廃炉発官R7第87号 令和7年9月1日

福島第一原子力発電所 特定原子力施設に係る実施計画 変更認可申請書の 一部補正について

令和6年12月26日付け廃炉発官R6第181号をもって申請しました福島 第一原子力発電所 特定原子力施設に係る実施計画 変更認可申請書を別紙の通り 一部補正をいたします。

使用済セシウム吸着塔一時保管施設(第三施設)北側増設について,審査の進 捗を踏まえ,下記の通り補正を行う。

図11 第三施設北東側増設時ボックスカルバート配置概要図

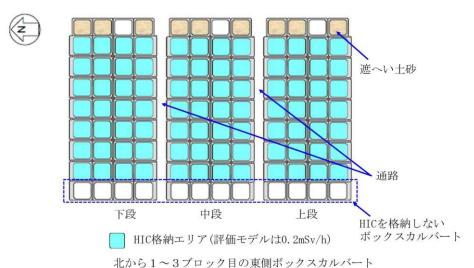
また、第三施設北側増設時においては、東西分割施工に伴って北から  $1\sim3$  ブロック目の東側ボックスカルバートが先行して運用開始となるが、西側ボックスカルバートを設置するまでの間、敷地境界線量への影響を鑑みて極めて低線量の HIC (表面線量  $0\sim0.2 mSv/h$ ) を配置すると共に西端 1 列に HIC の配置は行わない運用とする (図 1 1)。
